VERSLAG bomenronde kasteel Well **CONCEPT**

Project: Groene rivier Well

Datum: 16 oktober 2023

Verslag van de eerste indruk van Bram van der Weerden, van de conditie van de bomen op de wallen van Kasteel Well, tijdens een ronde op 16 oktober 2023.

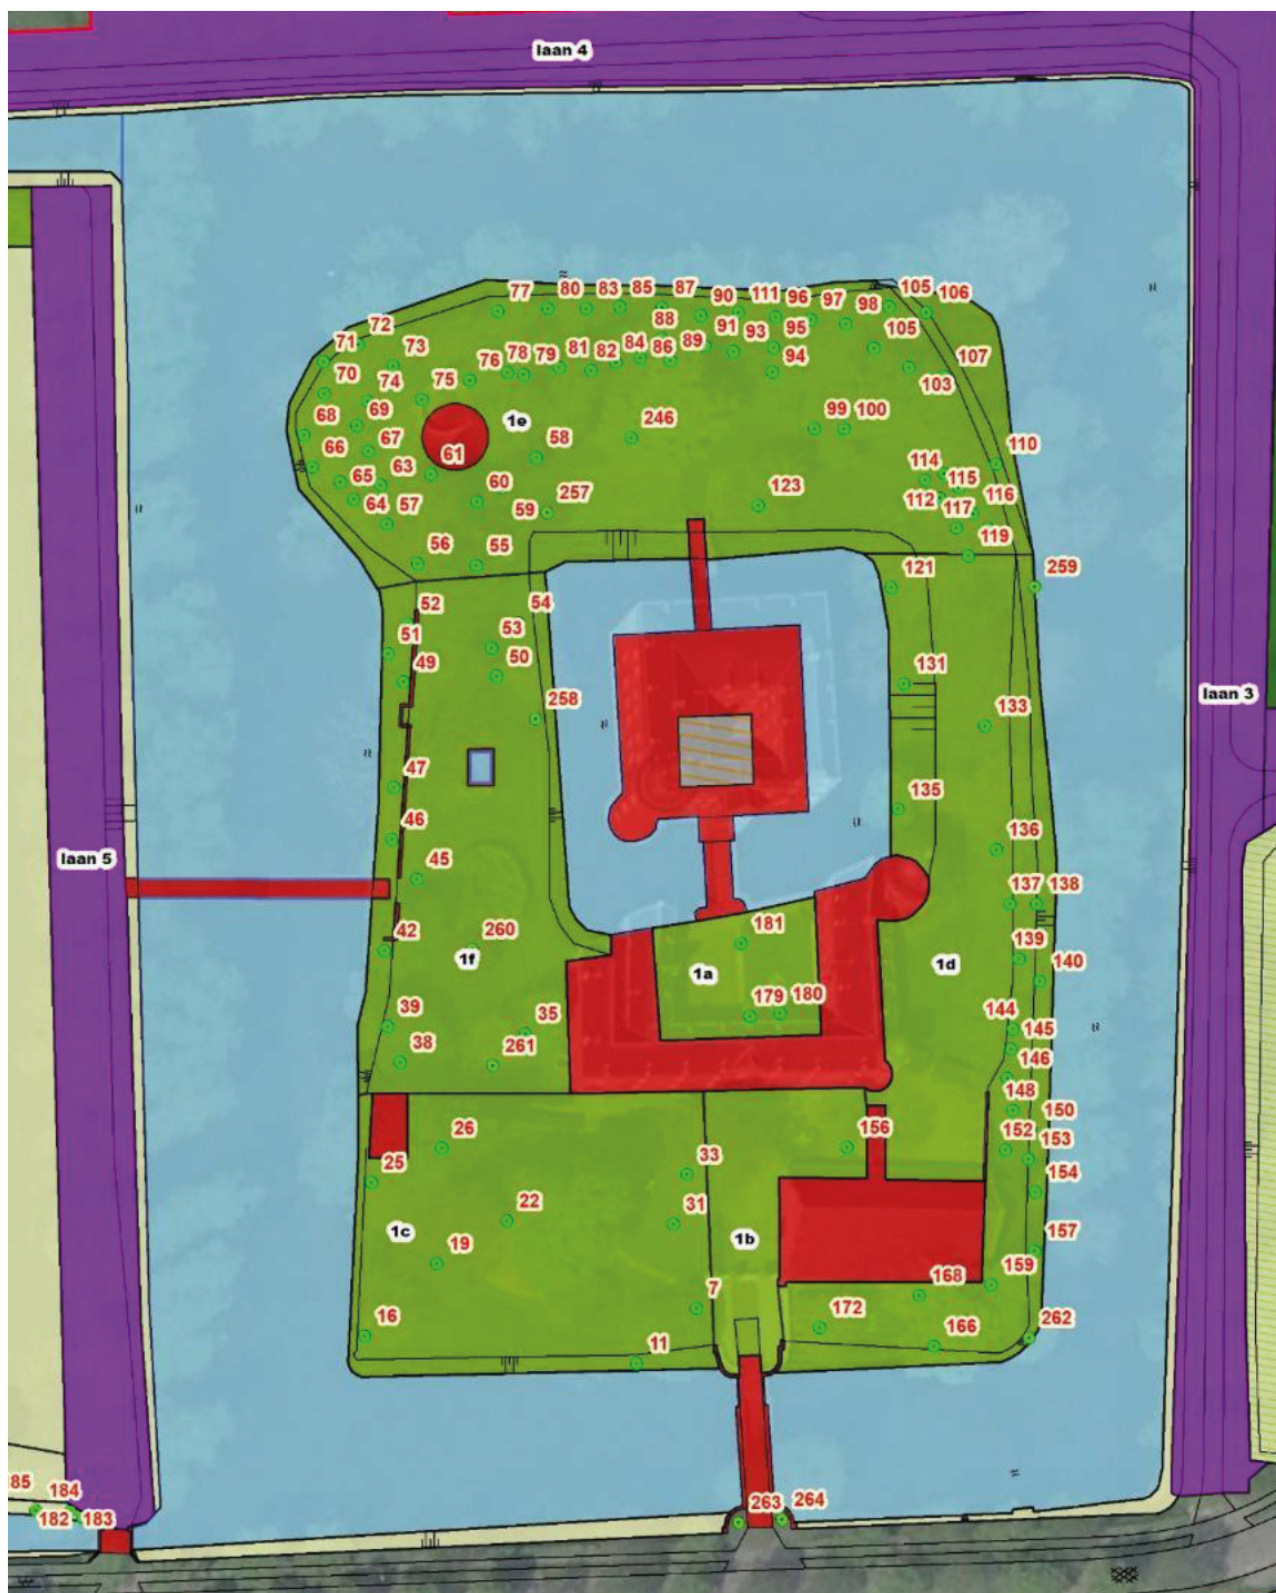
- 112, 117, 119 – tamme kastanjes, goede staat, ‘wal moet goed gaan’
- 114, 115, 116 – tamme kastanjes – niet meer aanwezig
- 133 – bruine beuk, heeft misschien al een klap gekregen door de tbv beregening gegraven geul, mogelijk binnen een paar jaar zwam, ga uit van minimaal 5 meter afstand tussen wal en hart boom
- 137 - 123 – lindes, goede conditie (geen individuele inspectie gedaan)
- 154 – paardekastanje, conditie verminderd, inschatting levensduur < 15 jaar
- 259 – gewone es, mag weg
- 260 – Japanse esdoorn, staat in route waterkering en niet te verplanten

- 121 – gewone es, conditie onvoldoende, essentaksterfte kan oorzaak zijn
- 131 – hemelboom, conditie onvoldoende
- 135 – esdoorn, goede conditie

- 42 – esdoorn, goede conditie
- 47, 49 enz. – ‘eiken moeten een walletje kunnen verdragen’
- ‘boom van piet’ – ontbreekt op tekening, afstervende bast
- De hulst naast de oranjerie is van goede kwaliteit

- 50 – Catalpa – goede staat, niet te redden bij walletjes ivm vlezige wortels, evt. ronde wand eromheen?
- 54 – boom is niet meer aanwezig

- jonge lindes in buitentalud: goede conditie, wel plak-oksels
- 106 – Taxus – goede staat

- 99 – esdoorn (?), goede conditie, ‘verwacht geen probleem met walletje’
- 100 – tamme kastanje, goede conditie, ‘verwacht geen probleem met walletje’
- 123 – hibacypres, goede conditie, met inspanning misschien te behouden icm maatwerkwaterkering
- 246 – paardenkastanje, nader onderzoek nodig naar conditie en effect maatwerkwaterkering

- 7 – boom is niet meer aanwezig
- 16 – Robinia, goede conditie
- 22 – tulpenboom, goede conditie
- 25 – wintereik, goede conditie
- 26 – grove den, goede conditie
- 31 – boom is niet meer aanwezig
- 33 – bruine beuk, ga uit van minimaal 5 meter afstand tussen wal en hart boom
- 166 – esdoorn, goede conditie
- 168 – zoete kers, slechte staat, wordt deze winter gekapt door Emerson College
- 172 – zoete kers, slechte staat, wordt deze winter gekapt door Emerson College
